図書番号 KK7-073_改1
提出年月日 2020年9月1日
東京電力ホールディングス株式会社

工事計画に関するヒアリングにおける事前確認について（原子炉格納施設）

○対象資料名：【格納施設】主要設備リスト（担当：CV、CVスプレイ、CV代替スプレイ、下部注水、代替循環冷却、高圧代替注水、低圧代替注水）

第2回工事計画認可申請	第6-2-3図
柏崎刈羽原子力発電所第7号機	
名称	配管貫通部構造図 (その3)
東京電力株式会社

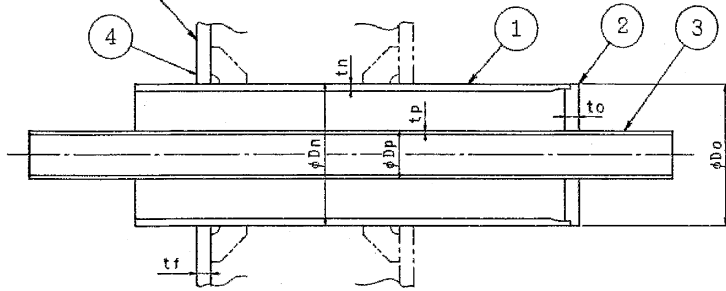
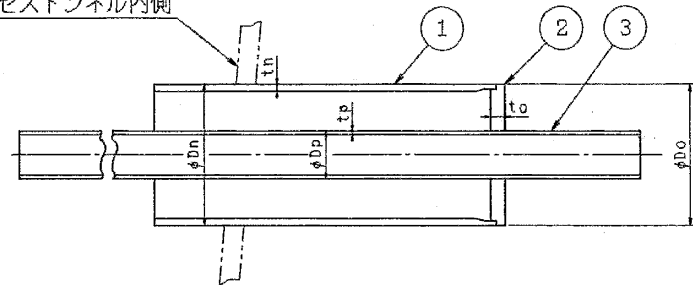
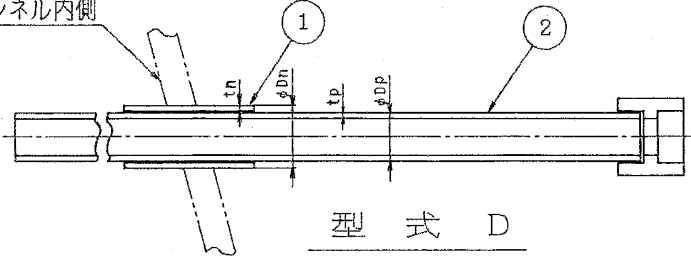
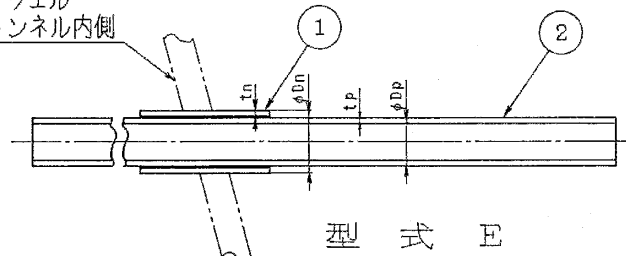
2) 7-1-12	<p>配管貫通部で（b）の二重管型、の構造図あるでしょうか。（第8-1-2-2図は、（a）直結型の構造図しかない）、計装用と合わせて、構造の違いは何かご教示下さい。</p> <p>《回答》</p> <ul style="list-style-type: none"> ・二重管型の構造図については、既工認から変更はありませんので構造図は既工認からの呼び込みとなっております。なお、添付資料（3）に既工事計画書の貫通部構造図を添付します。

工事計画認可申請	第5-6-2-3-1図
柏崎刈羽原子力発電所第7号機	
名称	計測制御系統施設のうち制御用空気設備 (逃がし安全弁の作動に必要な窒素ガス喪失時の減圧設備)の系統図(その1) (高圧窒素ガス供給系) (重大事故等対処設備)
東京電力ホールディングス株式会社

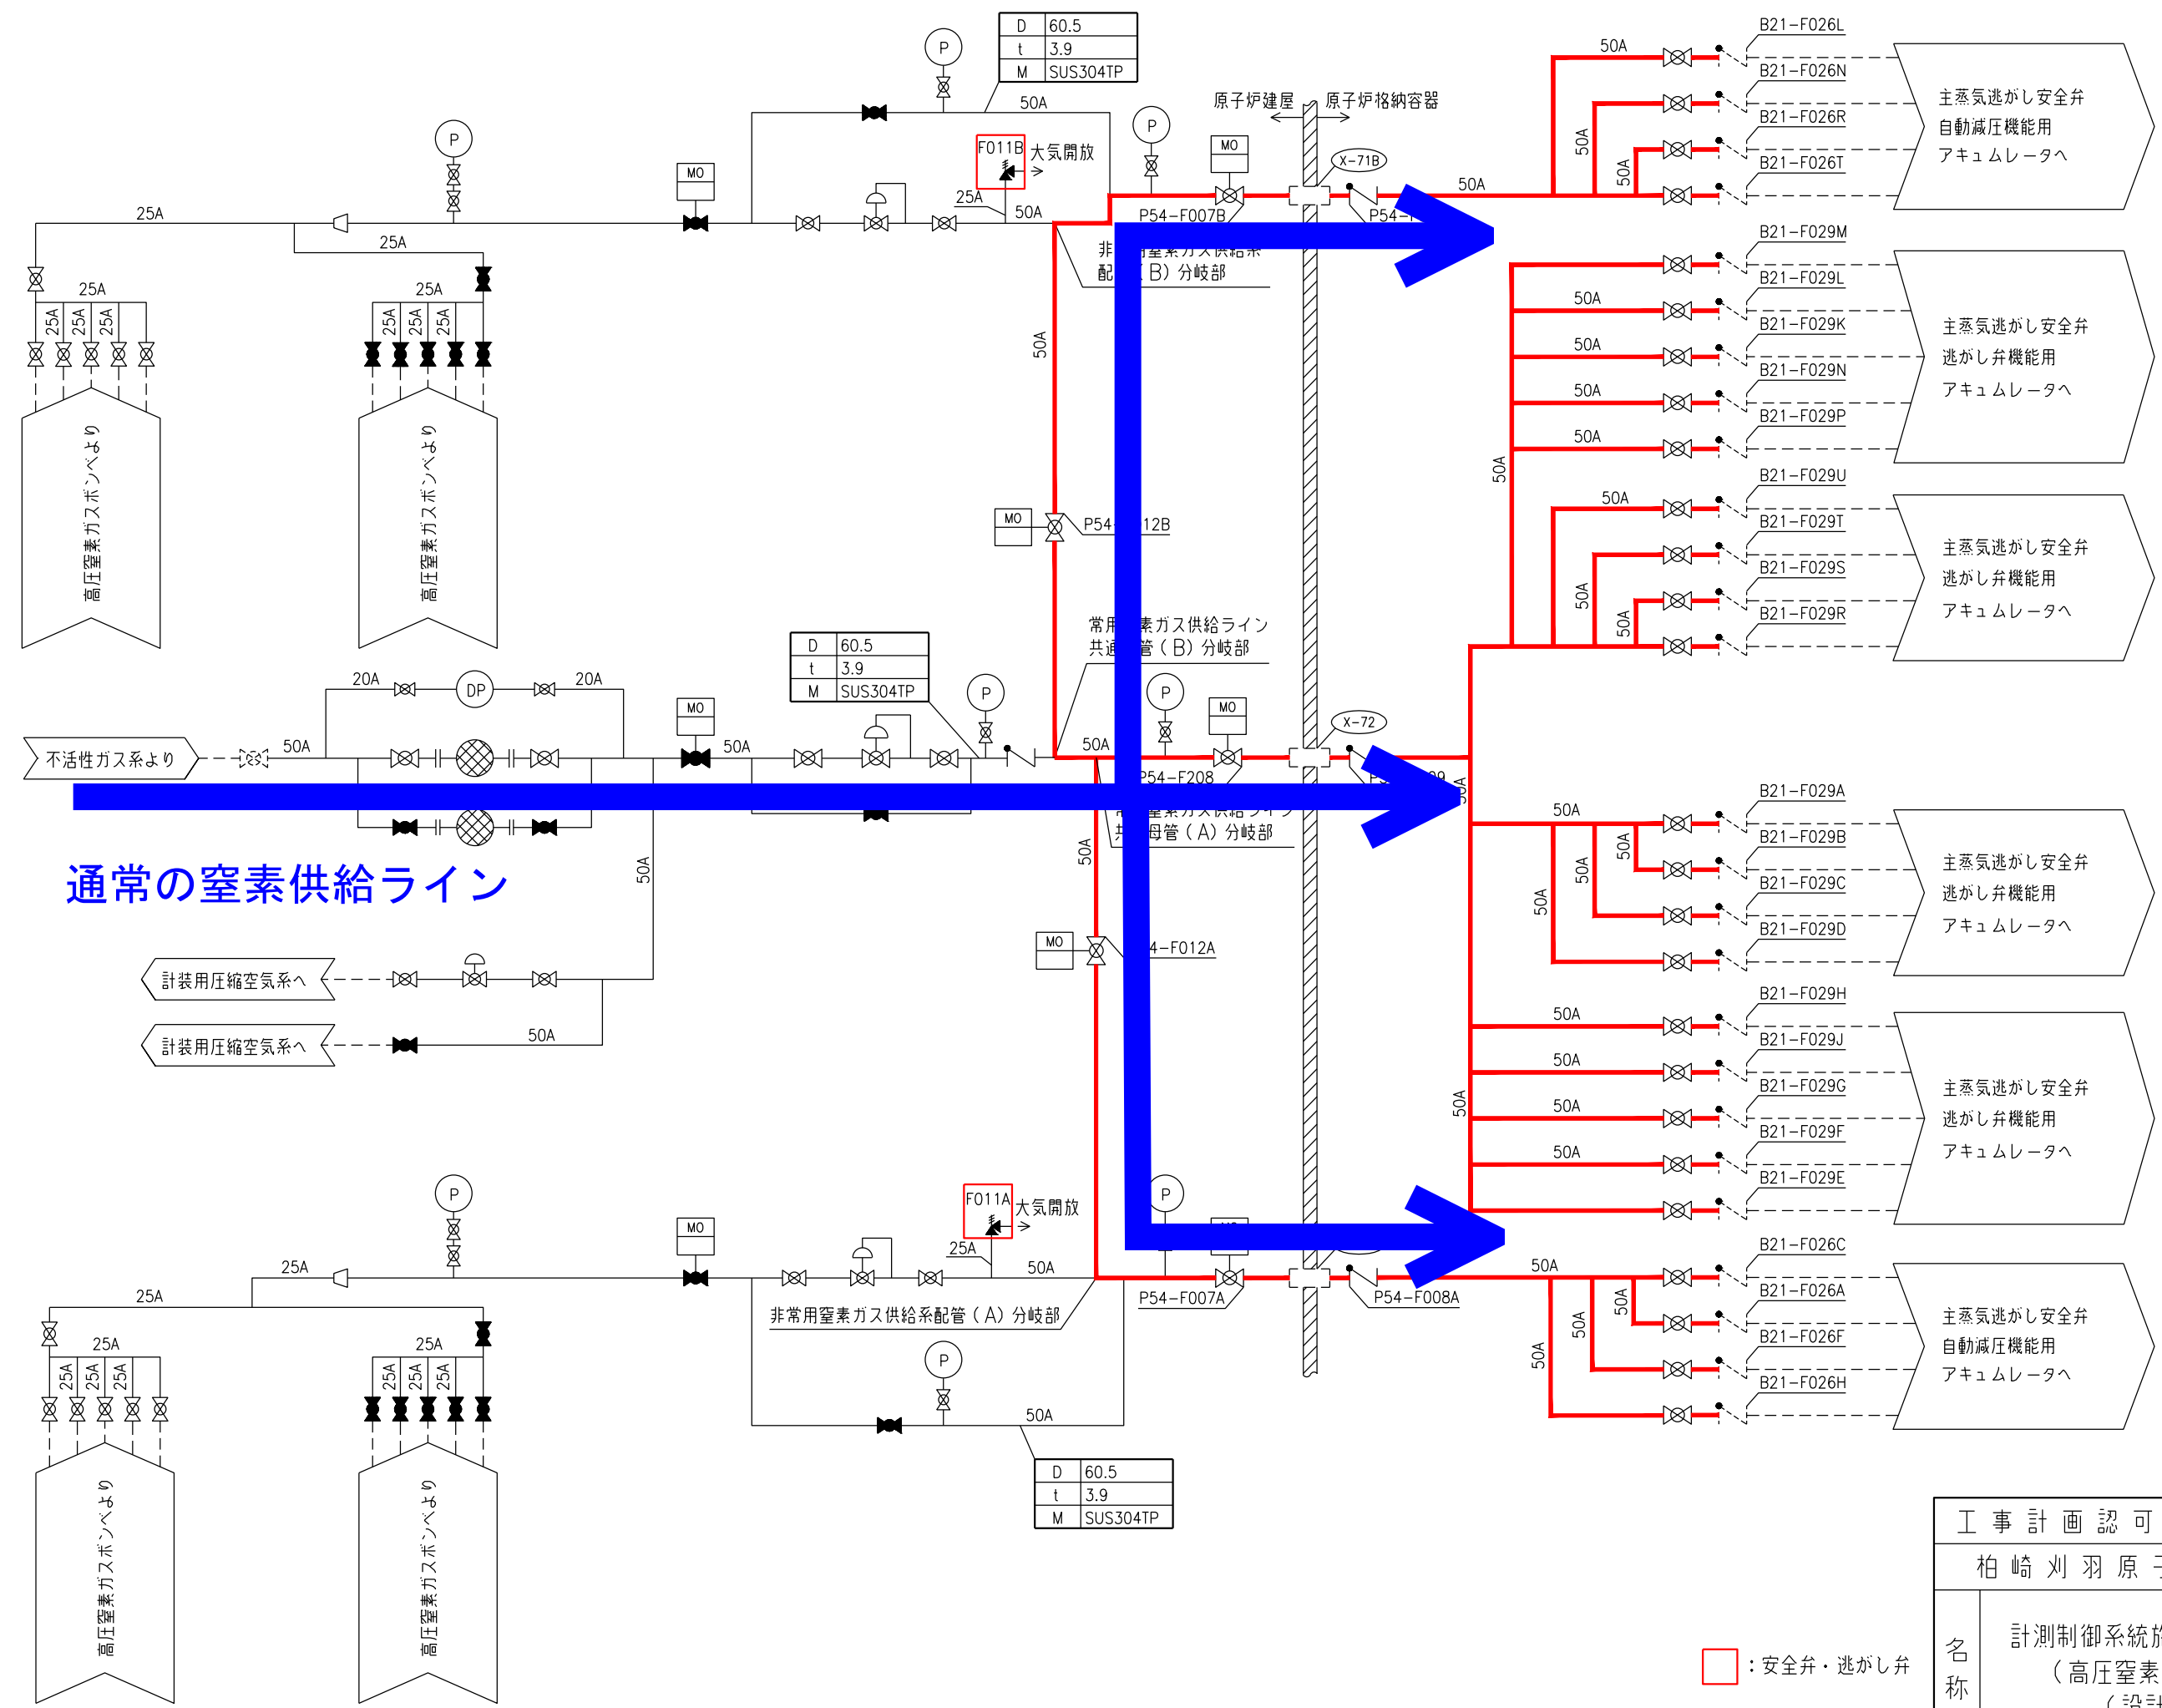
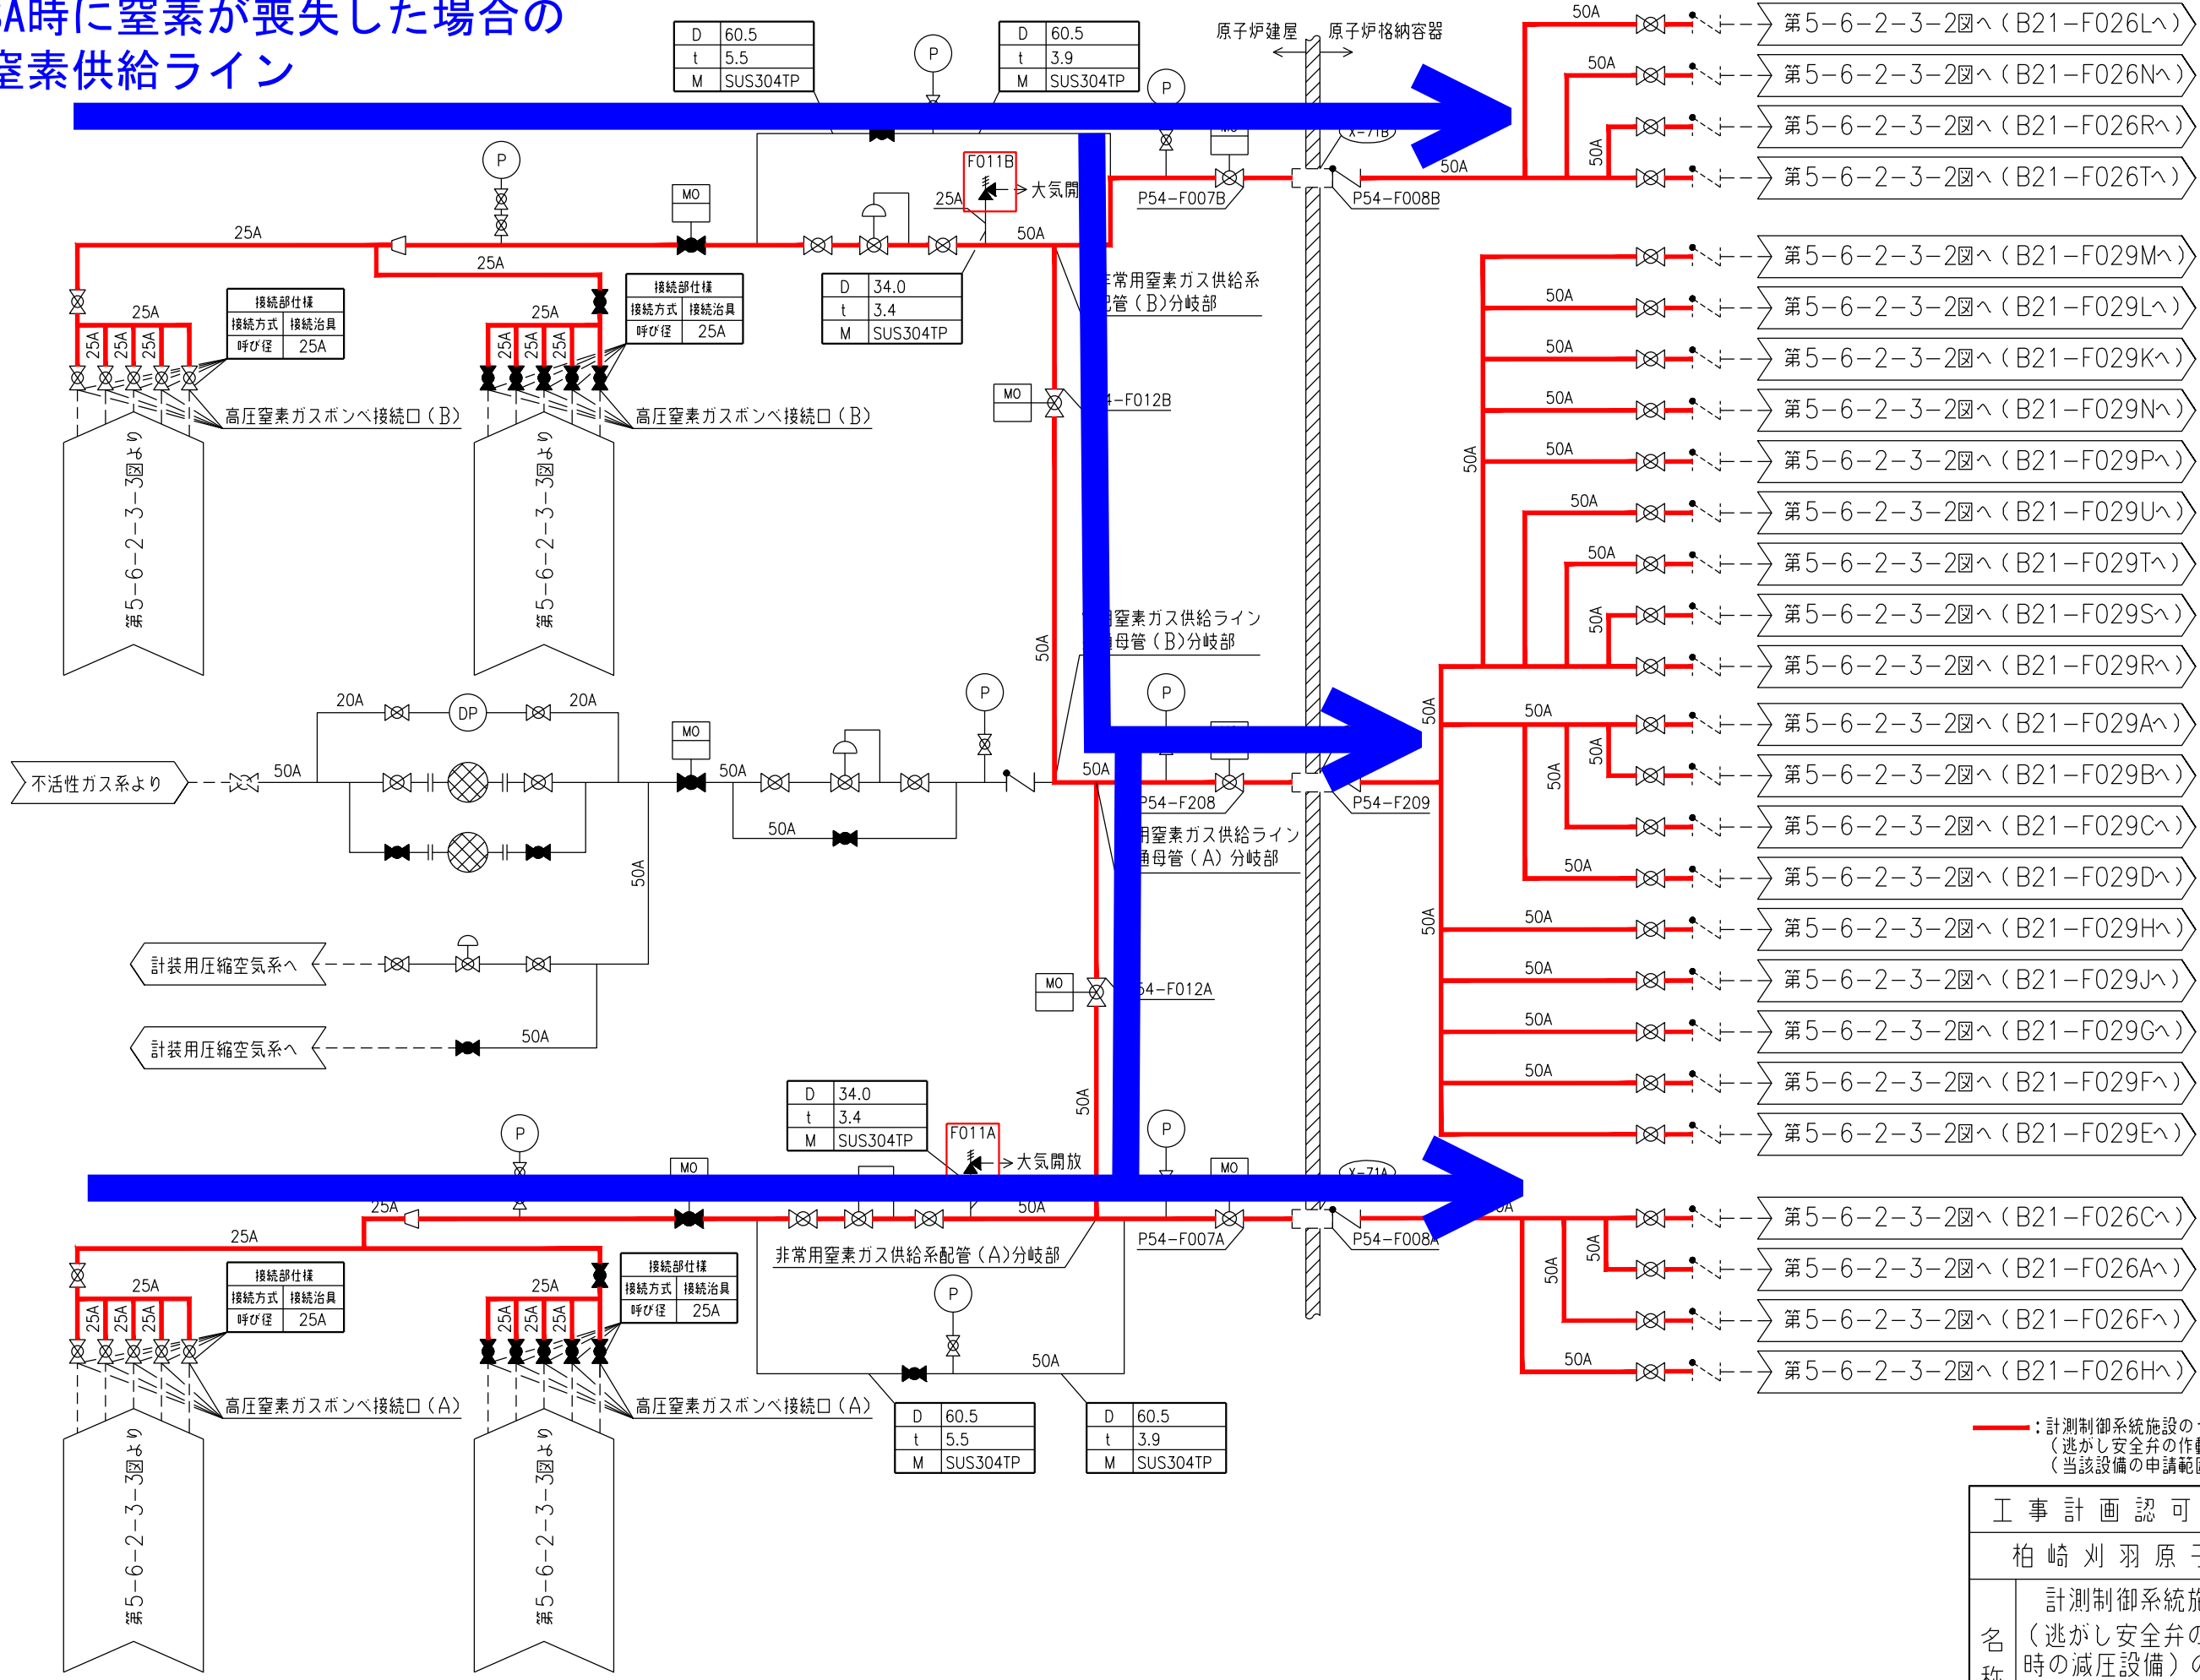
該当ページ	確認内容
CV 1) X-220 (P100)	<p>「原冷」の設備差異の説明で、「主蒸気隔離弁の漏えい抑制系は、技術進捗により設備自体が無い」と聞いていたが、本貫通部の用いる系統との関係を説明していただきたい。</p> <p>《回答》</p> <ul style="list-style-type: none"> ・本貫通部は PCV 外側の主蒸気隔離弁の弁グランド部の漏えい水をサブプレッションチェンバに導くための配管となっており、当該ラインは主蒸気隔離弁の漏えい抑制系ではありません。
CV 2) X-71A (P109)	<p>（概要）に追加した説明（～並びに逃がし安全弁の作動に必要な窒素ガス喪失時の減圧設備の流路である）について、該当ライン（窒素ガス喪失時の流路とは何？）を示し、どのような状況で何をしようとしているのかを説明していただきたい。</p> <p>《回答》</p> <ul style="list-style-type: none"> ・「高圧窒素ガス供給系」と「逃がし安全弁の作動に必要な窒素ガス喪失時の減圧設備」の概略図を添付致します。（添付資料（4）） <p>逃がし安全弁の駆動源を供給するラインになっており、通常は不活性ガス系から駆動源の窒素を供給していますが、SA 時に窒素が喪失した場合には、ポンペから窒素を供給できる設計としています。</p>
代替循環冷却系 工事計画抜粋 別紙 1 別紙 2	<p>「代替循環冷却系配管残留熱除去系（B）分岐部～E11-F062」の配管厚さのマスキング部の算出過程を教えてください。</p> <p>《回答》</p> <ul style="list-style-type: none"> ・別紙 1 における「代替循環冷却系配管残留熱除去系（B）分岐部～E11-F062」にはマスキング箇所が無いことから、ご指摘頂いた内容は、「E11-F062～代替循環冷却配管高圧炉心注水系（B）合流部」であると思いますが、マスキング箇所のある配管の厚さの公差は別紙 2 における管 No. 2 に記載されています。 <p>本配管のプラス公差及びマイナス公差の根拠は、別紙 2 の通り、「製造能力・製造実績を考慮したメーカー基準」となっていますので、算出したものではなくメーカーが設定した基準となります。</p> <p>別紙 1 の <input type="text"/> mm (7.1mm) の <input type="text"/> については、公称値 7.1mm からメーカーで設定したマイナス公差 <input type="text"/> mm を引いた値である <input type="text"/> mm であり、本数値を設計確認値として記載しております。</p>
